Bartscher	4 Felder Ceranherd mit offenem Unterbau Artikel-Nr.: 296421	Explosionszeichnung 13.10.2016	Seite 1/2

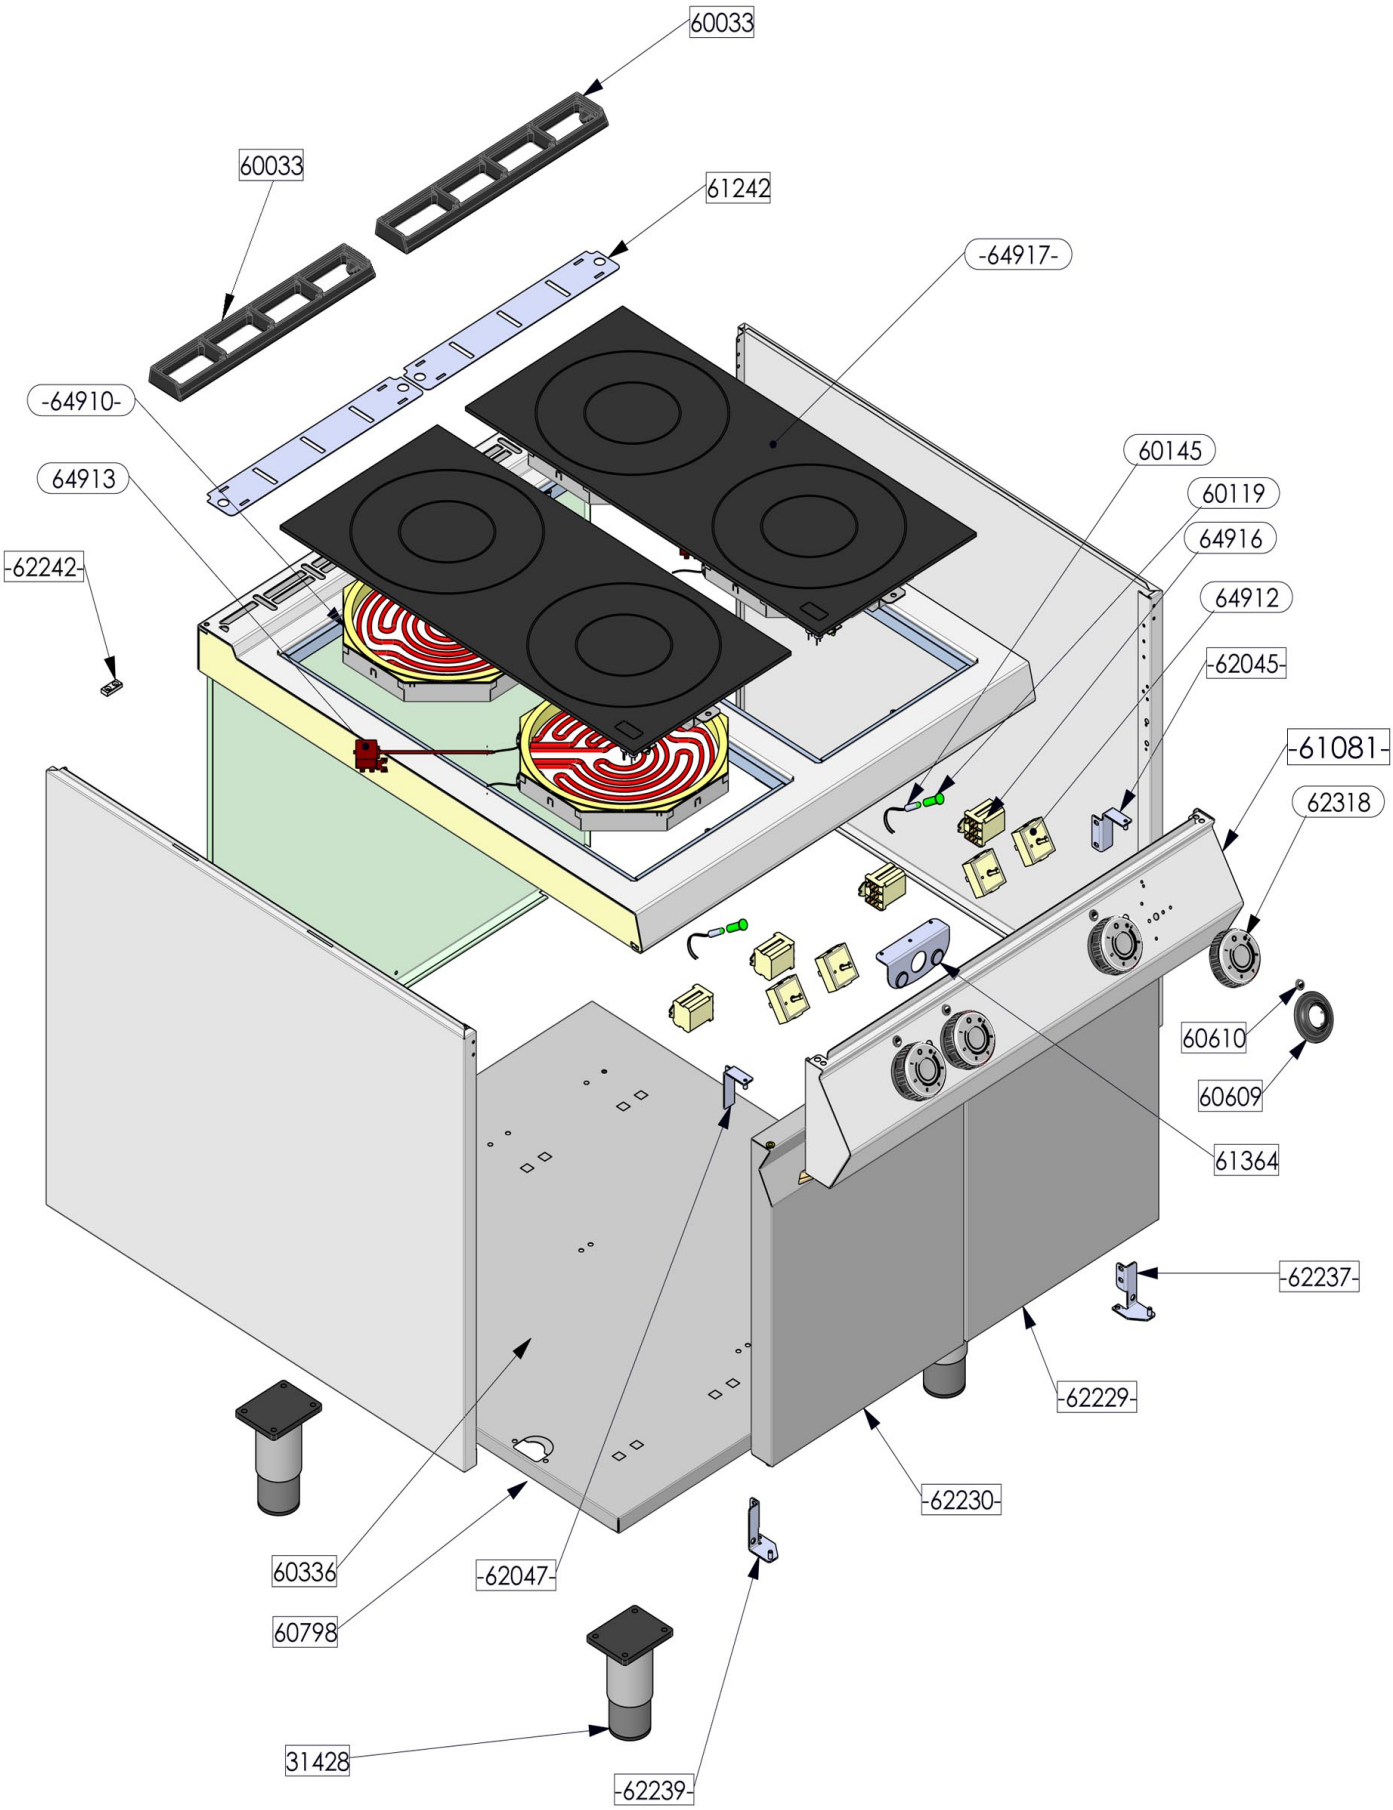
*** Der Fuß ist nicht mehr lieferbar. Der neue Fuß E040308 kann verwendet werden, beachten Sie jedoch die unterschiedlichen Höhen. Je nach verwendeter Fußhöhe müssen ggf. alle Füße des Geräts getauscht werden.

The old foot is no longer available. The new foot E040308 can be used, but please note the different heights. Depending on the used height of the foot, it may be necessary to replace all feet of the device.
